Service meddelande

Kontaktstycke vid luftmassmätare

B21F LH-Jetronic

Tätning i kontaktstycke

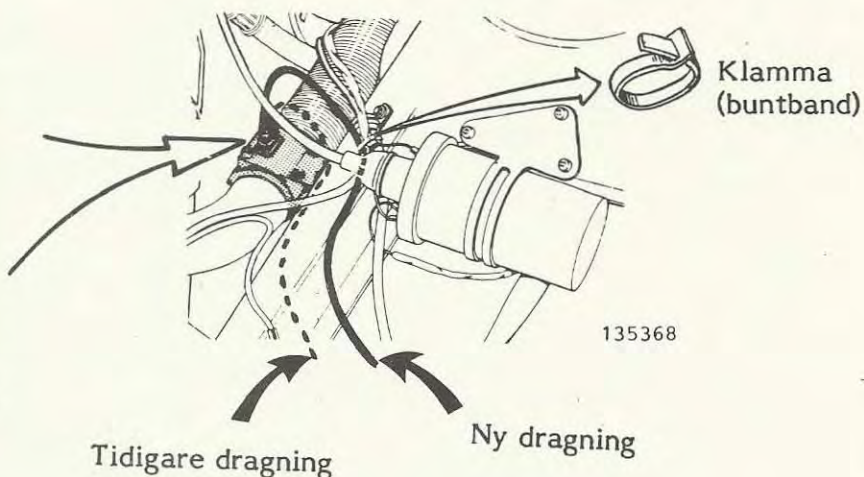
Ledningsmattans dragning har ändrats och en ny tätning i kontaktstycket har införts. Detta för att minska risken att vatten tränger in i kontaktstycket. Om vatten tränger in stannar inte motorn men motorns prestanda och körbarhet försämras.

Tidigare byggda bilar bör åtgärdas i samband med verkstadsbesök.

Tätning av nytt utförande har detaljnummer 966872-4.
